EQUIPEMENTS ET RACCORDEMENT DU FORAGE BENGALIS AU PERIMETRE IRRIGUE DE CHAMP BORNE

COMPLETUDE ET REGULARITE DE LA DEMANDE D'AUTORISATION

FEVRIER 2026

Suite au retour des services de la DEAL sur le dossier d'autorisation au titre du code de l'Environnement pour la mise en service du forage de Bengalis (courrier 2025-41_Dde-cpts_ForageBengalis), la présente note vise à apporter des 1^{ers} éléments de réponses concernant les demandes de complétude du dossier.

Figure 2 : Evolution du bilan besoin / ressource en débit de pointe sur les casiers irrigués SA1 et SA2

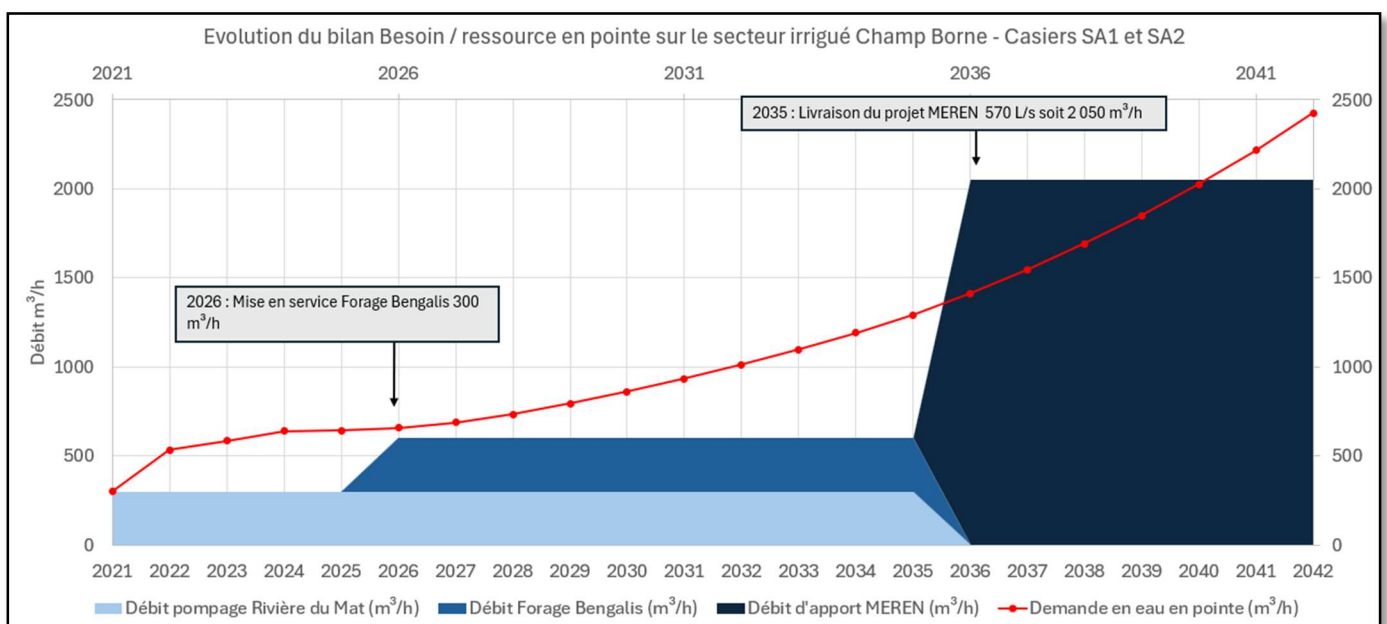
Certaines affirmations, en l'état, paraissent difficilement vérifiables (ex : « En 2012, il avait été considéré une augmentation à moyen terme de 20 %, soit des besoins en pointe pouvant atteindre 360 m³/h. » Les calculs de volumes et de débits demandés par le Département se basent sur des chiffres hypothétiques.

Afin de pouvoir vérifier les hypothèses de calcul, le pétitionnaire devra compléter son dossier par un document détaillant l'estimation des besoins.

Les besoins ont été évalués sur la base d'un rendement de 60 % des réseaux, ce qui est très en deçà des rendements sur le reste des réseaux départementaux (plutôt de l'ordre de 80 %) et des objectifs de rationalisation des usages de l'eau. Des travaux sont programmés par le Département pour y remédier.

Afin de garantir un usage économe de l'eau, il paraît utile de fixer :

- un objectif cible de rendement (par ex. de 80 %) ;
- des seuils de débits et volumes dégressifs liés à cet objectif cible, sur la base d'un calendrier précis à proposer par le pétitionnaire avec plusieurs étapes si besoin.

Le bilan prévisionnel besoins/ressources en pointe année sèche met en évidence les éléments suivants :

- En 2026, la demande en eau en pointe est estimée à 681 m³/h, en prenant en compte un rendement de 68%. Le pompage actuel de 300 m³/h dans la rivière du Mat est insuffisant en année sèche (hors stockage tampon). Le complément fourni par les eaux résiduelles de l'UTEP Dioré ne permettrait pas aujourd'hui de minimiser ces manques, dans la mesure où le débit disponible reste variable et non précisément connu à l'avance (dépendant du volume capté en rivière et du volume résiduel non utilisé pour la distribution AEP) et peut être nul notamment en période d'étiage => Actuellement, les besoins en eau d'irrigation du périmètre ne peuvent être pleinement garantis, en période d'étiage (hors stockage tampon).

- La ressource de 300 m³/h du forage Bengalis permettra d'une part de garantir l'alimentation et le fonctionnement du périmètre en cas de défaillance des pompes ou de restriction de prélèvements sur les eaux superficielles (période d'étiage en années sèches, travaux d'arasement du seuil de Bengalis...). Cependant cela ne permettra pas de garantir et de satisfaire les besoins prévisionnels sur la base des hypothèses de progression envisagées, dès 2026 (hors surplus Dioré). Il faudra attendre la mise en service de MEREN en 2035 pour permettre de garantir les besoins projetés en pointe.
- À partir de 2035, la mise en service de MEREN a été prévue pour permettre d'assurer l'alimentation du périmètre de Champ Borne pour un horizon d'étude se projetant jusqu'en 2042 mais ces projections n'excluent pas le maintien de l'utilisation du pompage Rivière du Mât et du forage Bengalis en sécurisation.

Figure 3 : Evolution du bilan besoin / ressource en volume annuel sur les casiers irrigués SA1 et SA2

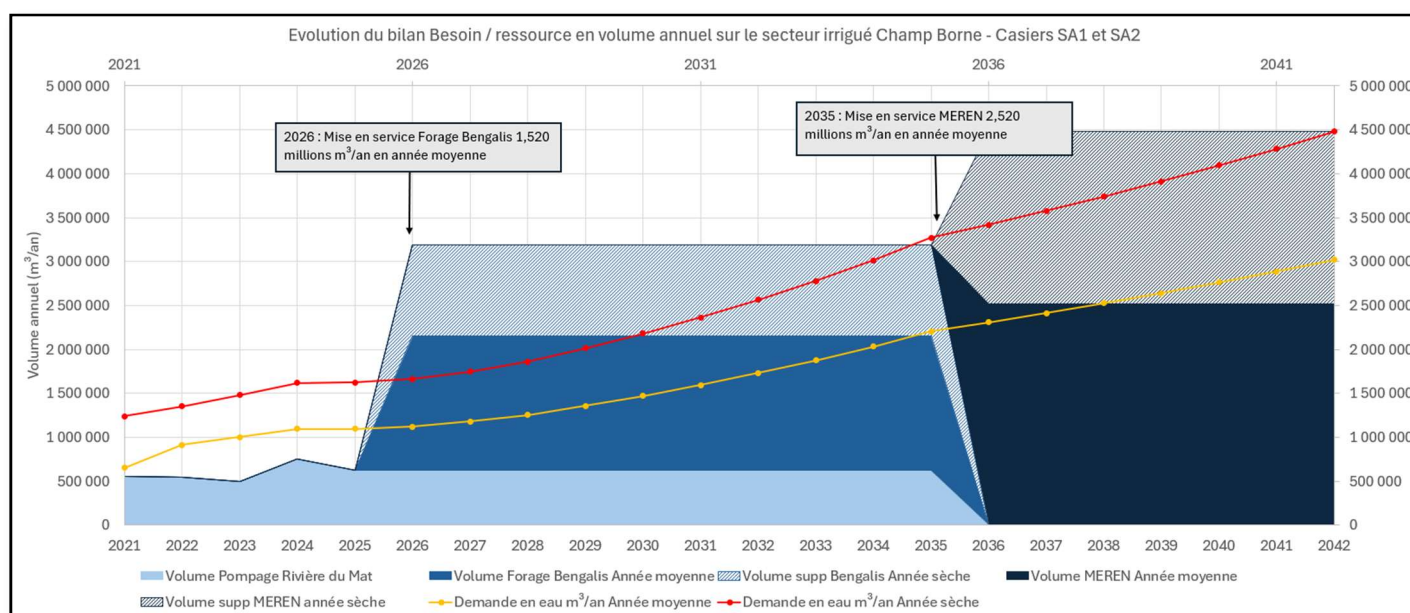
La demande cible un volume annuel de 2 628 000 m³/an, correspondant, a priori, à l'application sur un an du débit maximal de 300 m³/h, actuellement autorisé pour le captage Champ Borne dans la rivière du Mât. Toutefois ce débit maximal semble plus lié à la puissance de la pompe qu'au besoin d'irrigation.

Le pétitionnaire devra fournir les détails permettant de justifier la demande de 2 628 000 m³/an.

D'un point de vue volumétrique annuel, le projet MEREN estime que la demande en eau pour les casiers SA1 et SA2 atteindront 2,150 millions de m³/an en 2035 sur une année moyenne, et 3,190 millions m³/an sur une année sèche.

Lors de la demande initiale, le volume annuel associé au forage Bengalis avait effectivement été établi à 2,628 millions de m³/an, sur la base d'une capacité maximale de pompage de 300 m³/h en pointe.

Au regard des prévisions actualisées du projet MEREN pour l'horizon 2035, ce volume annuel peut désormais être réévalué, afin d'être cohérent avec les besoins réels anticipés pour les casiers SA1 et SA2.

Le volume annuel actuel du pompage de la Rivière du Mat est de 620 000 m³/an en moyenne, basé sur le rapport annuel du délégataire de la SAPHIR entre 2018 et 2024.

Par différence avec la demande en eau annuelle totale évaluée pour 2035, le volume annuel à prélever via le forage Bengalis est ainsi estimé à :

- 1 530 000 m³/an sur une année moyenne
- 2 570 000 m³/an sur une année sèche

Ci-dessous figure, comme pour le débit de pointe, l'évolution du bilan besoin/ ressource selon le volume annuel de 2021 à 2042, basée sur les projections MEREN et l'évolution actualisée du rendement des conduites.
